Фрагмент плана на отм. 0,000

Изм.	Кол. уч.	Лист	№ док.	Подп.	Дата			
Разраб.		Калинин			22.12.20	Склад Солофарм		
							1	1
Н. контр.						Эскиз. Ремонт пола вокруг перегрузочного моста		ООО "ПетроСклад"

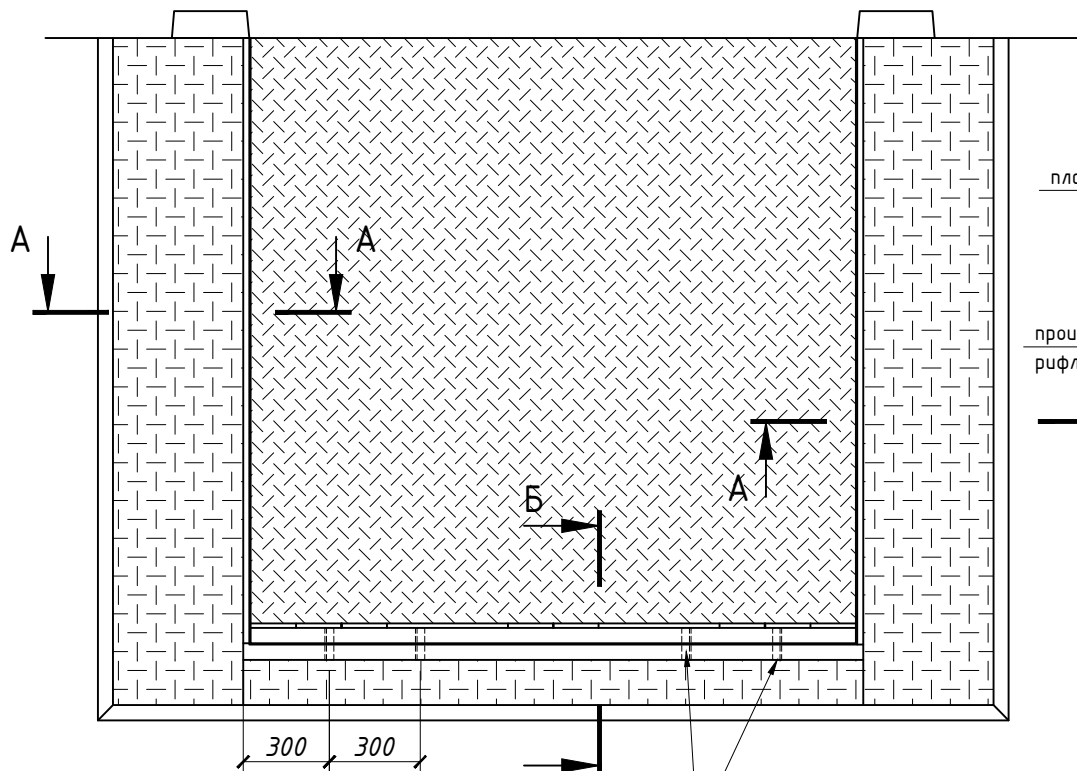
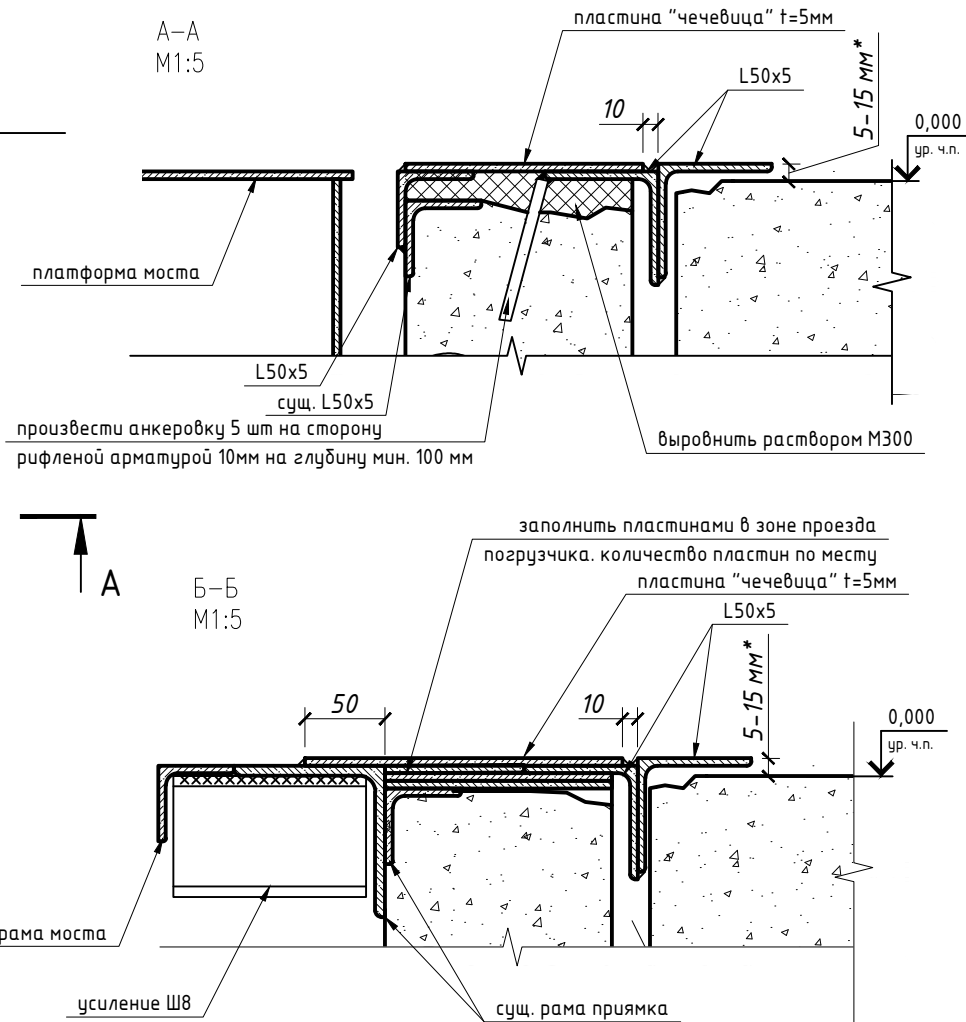
поднять мост в уровень сущ. рамы прямка  
восстановить сварные швы между рамой моста и прямка  
усилить соединение швеллером Ш8

\* возможен неравномерный зазор между уголком и сущ. полом склада
